# MUTIF09 6809 シングルボードコンピュータのエラッタ

MUTIF09 6809 シングルボードコンピュータの<u>現在の回路図、基板(ともに Rev. 1) には大きく分けて3種類の問題があることが判明しています。</u>何れも正常・安定動作のために修正が必要で、そのまま製作・通電すると事故や入手困難な部品に不可逆的なダメージを与える可能性が高い問題を含むので、実際に製作する際にはくれぐれも忘れずに下記の対応の部分に記載された措置を講じてください。

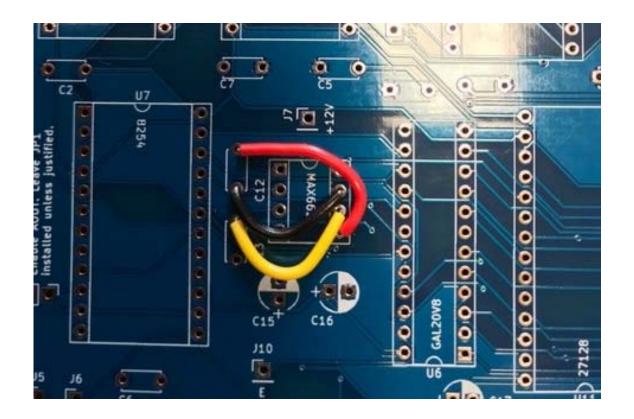
#### ① Am9511 用の 12V 電源の電流容量が足りない

回路図にあるチャージポンプ型 DC-DC コンバータ MAX662 では Am9511 が必要とする電流を供給できません。MAX662 では最大でも 30 mA しか流せませんが、Am9511 には最大 80 mA 流す必要があります。

MAX662 ではなく、Pololu 社製の 12V ステップアップ電圧レギュレータ U3V12F12 を使います。このレギュレータはスイッチサイエンスで購入できます。

既存の配線パターンとスルーホールを活かすため、ジャンパー線を 3 本飛ばします。基板部品面、 $2\times20$  コネクタを下に見て、①C12 のシルク印刷のあるスルーホール上側と MAX662 の 5 番ピン、②C12 のもう片方のスルーホールと MAX662 の 7 番ピン、そして、③C13 のシルク印刷のあるスルーホール上側と MAX662 の 6 番ピンを、それぞれ繋ぎます。次ページの写真を参考にしてください。

その後、MAX662 の  $1\sim3$  番ピン用のスルーホールに 3 ピン分のピンソケットを立て、 $1\sim3$  番ピンが、それぞれステップアップ電圧レギュレータ U3V12F12 の VIN、GND、VOUT に対応するように差し込みます(U3V12F12 の基板上の VIN、GND、VOUT のシルク印刷が上になるようにします)。この変更により、MAX662 用のチャージポンプ用のコンデンサであった C12、C13 は不要になります。

また、C16 には指定された 4.7 $\mu$ F ではなく、47 $\mu$ F の電解コンデンサを取り付けます。 極性はシルク印刷通りで大丈夫です。これは電源投入時の LC による電圧スパイクの抑止用で、Am9511 の保護のために入れました。詳細は電圧レギュレータを販売している Pololu の下記ページを参照してください。C15 には何も取り付けなくて構いません。

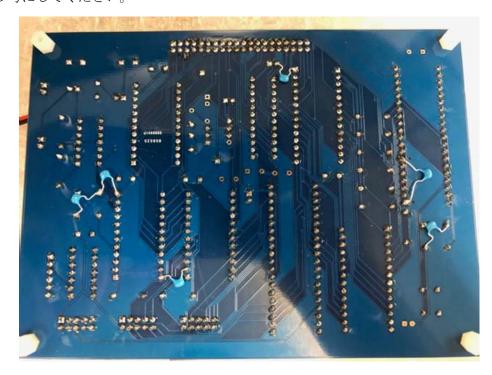
2. パスコンの幾つかが IC の近傍に接続されていない。

B) 68B50 用のパスコン

68B50 の 12 番ピンと、隣にあるクリスタルオシレータの 4 番ピンとの間に基板裏から新たにパスコン  $(0.1~\mu F$ 、積層セラミックコンデンサ)を取り付けます。

C) Am9511 用のパスコン

Am9511 の 2 番ピンと 68B50 の 24 番ピン (GND) との間に基板裏から新たにパスコン (0.1  $\mu$ F、積層セラミックコンデンサ)を取り付けます。

- D) 27128型 EPROM 用のパスコン 27128の28番ピンとC17のGND側に0.1 μF、積層セラミックコンデンサを基 板裏から取り付けます。
- E) 68B09 用のパスコン 68B09 の 1 番ピンと 7 番ピンの間に  $0.1~\mu F$ 、積層セラミックコンデンサを基 板裏から取り付けます。

以上の変更に伴い、C1、C3、C4、C5、C11 とシルク印刷がある場所には部品を取り付けません。

以上のパスコンの配線を行った後の基板 (裏面;部品面と反対側)を下に示します。 参考にしてください。
